Landesamt für Bergbau,
Geologie und Rohstoffe

Cottbus, 5. März 2020

**Vorhabenbezogener Bebauungsplan Nr. 01/2019 „Solarpark Sallgast“
der Gemeinde Sallgast**

B-Plan Nr. 01/2019 "Solarpark Sallgast"
AZ: 74.21.44-4-112

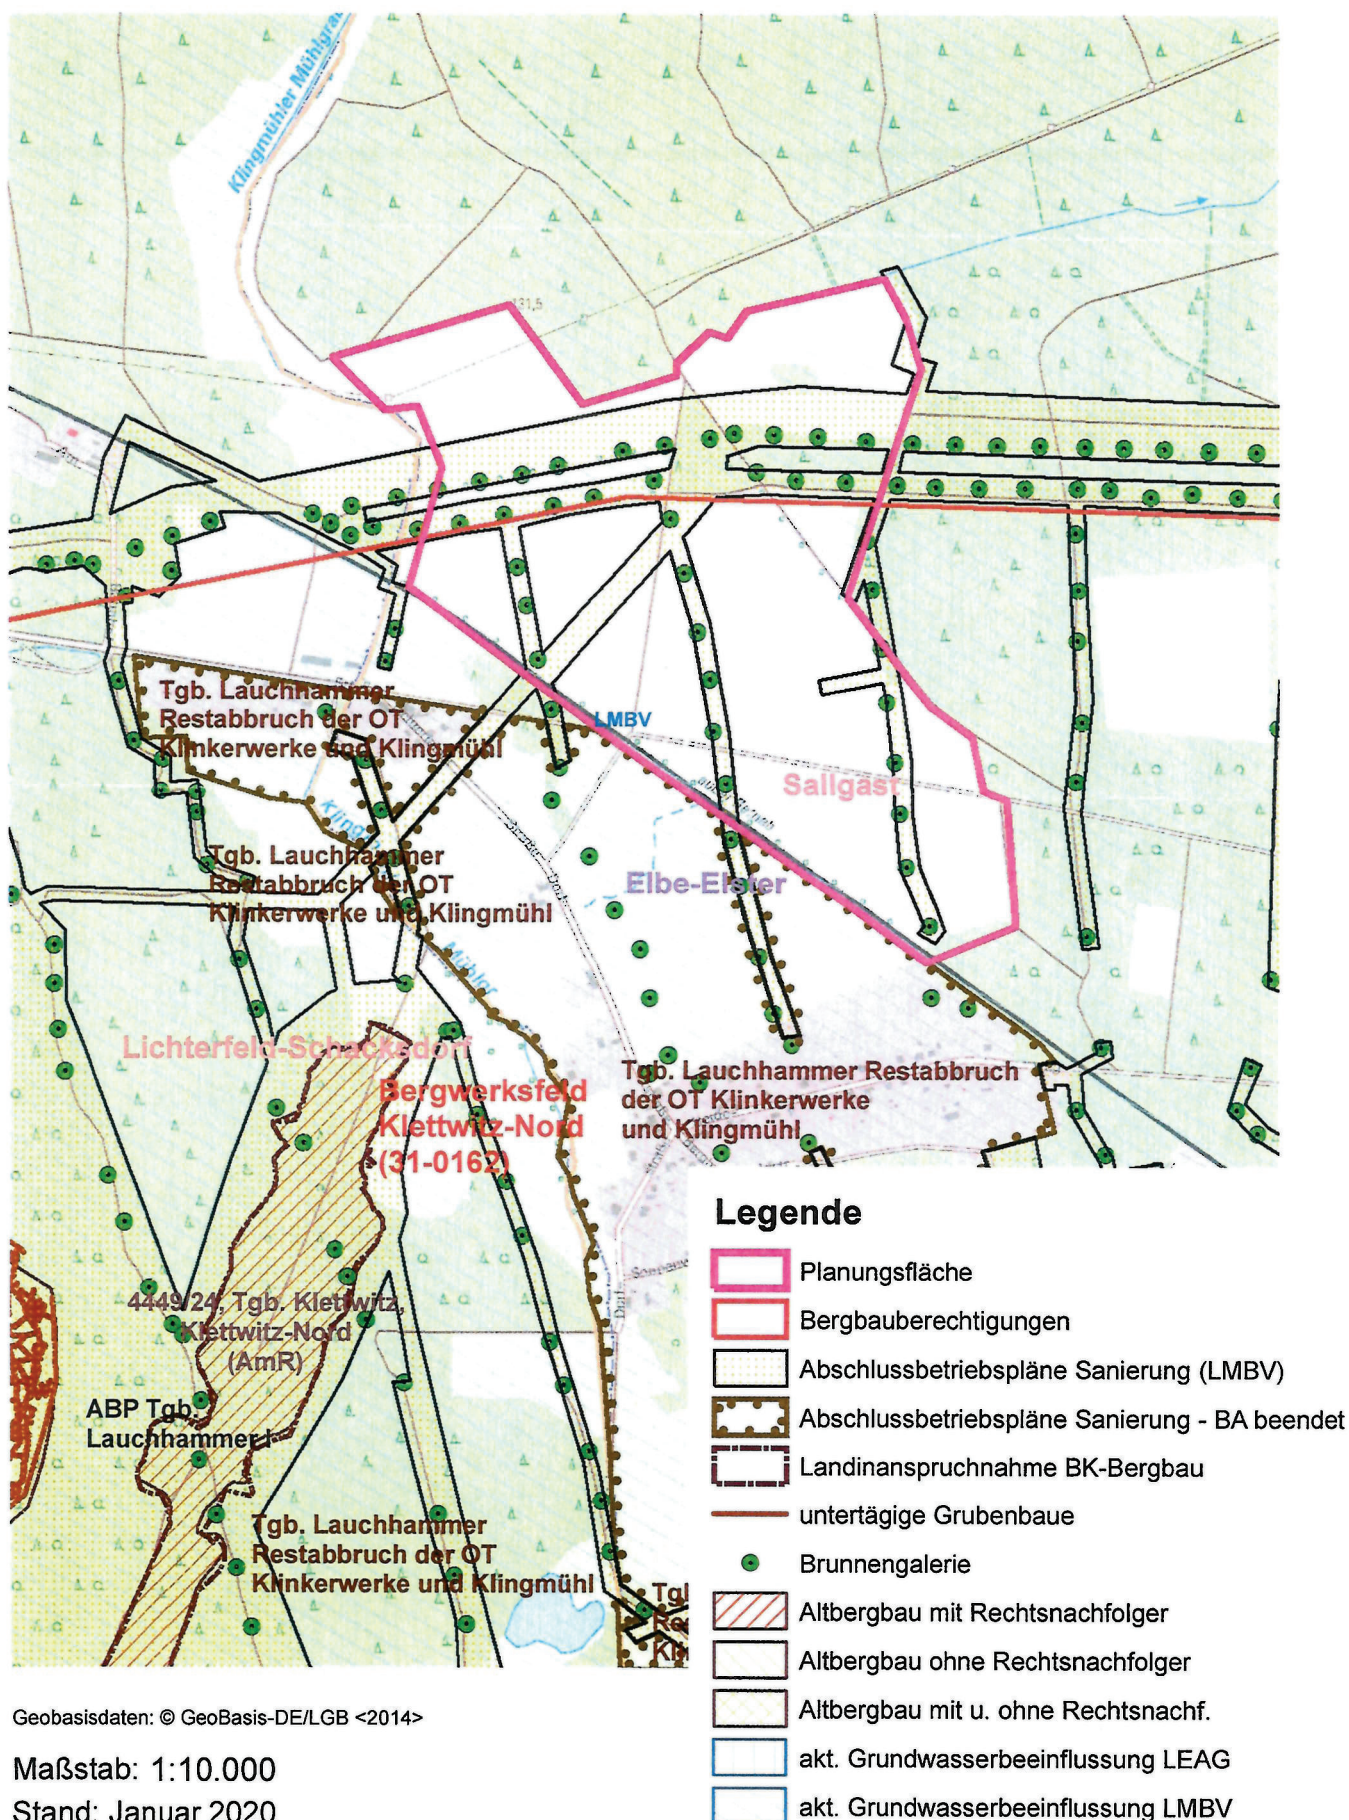
Das Plangebiet befindet sich innerhalb der Flächen eines zugelassenen Abschlussbetriebsplanes des ehemaligen Braunkohlentagebaus Lauchhammer der Lausitzer und Mitteldeutschen Bergbau-Verwaltungsgesellschaft mbH (siehe Übersichtskarte, Anlage). Für diese Abschlussbetriebsplanflächen besteht noch Bergaufsicht.

Im Plangebiet liegen zahlreiche Brunnen, die seinerzeit zur Entwässerung des Tagebaus errichtet worden.

Bis zur Vorlage einer Realisierungsanzeige mit Nachweisen muss das LBGR davon ausgehen, dass im Vorhabenbereich die Gefahren aus früheren bergbaulichen Arbeiten noch nicht beseitigt wurden. Ferner muss das LBGR davon auszugehen, dass das Vorhaben die ggf. noch durchzuführen- den Wiedernutzbarmachungsarbeiten negativ beeinflussen kann.
